改善箇所説明図

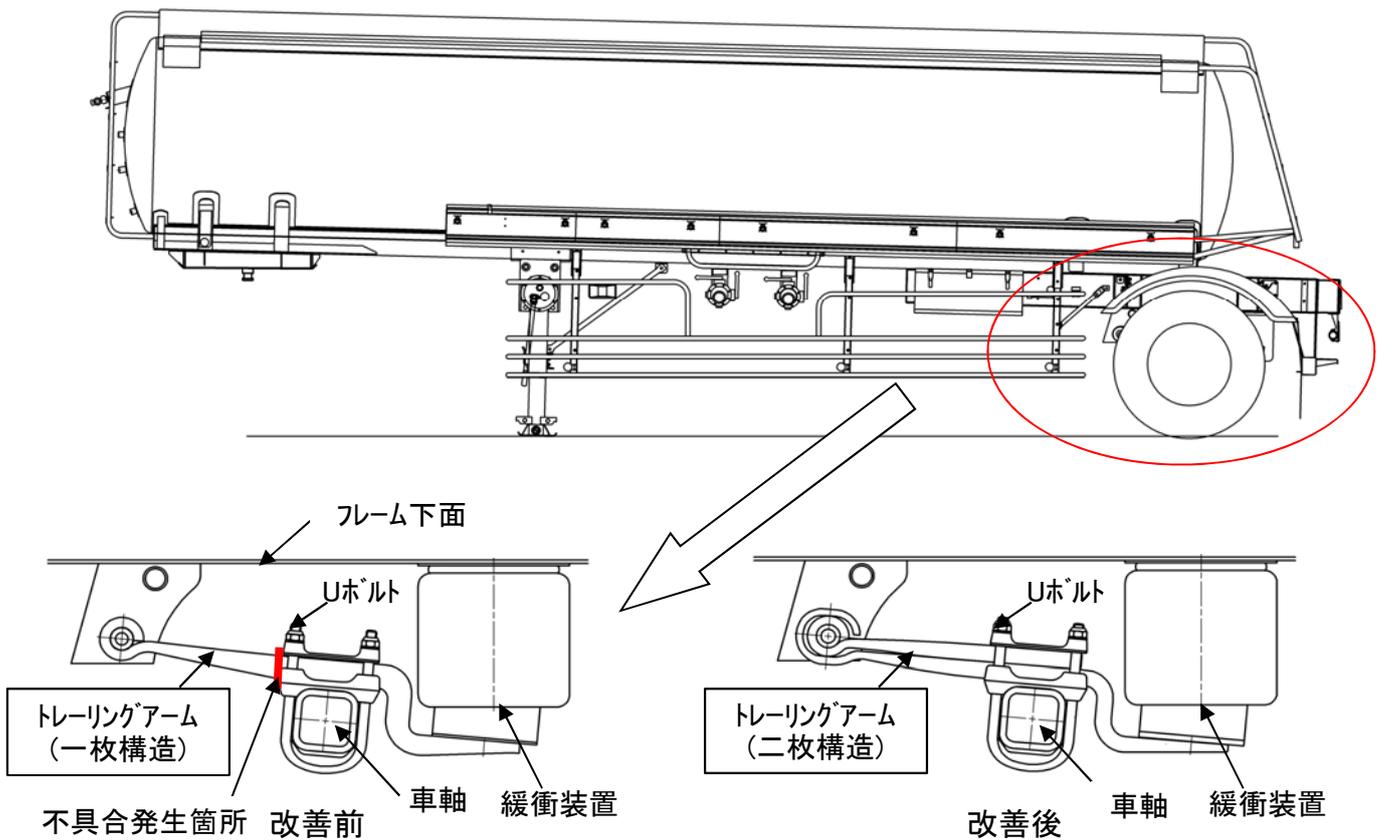
タンクセミトレーラにおいて、使用者による点検整備が不十分なため、トレーリングアームと車軸を接合するUボルトのナットが緩んだ状態で走行すると、走行中の振動によりトレーリングアームが摩耗し、亀裂を生じることがある。そのため、そのままの状態で使用を続けると、当該アームが折損し、最悪の場合、走行不能となるおそれがある。

全車両、トレーリングアームを一枚構造から二枚構造にしたものに変更するとともに、点検整備に関するパンフレットを使用者に配布しその必要性和重要性について周知する。

改善後の車両はトレーリングアームが二枚構造に変更されている。
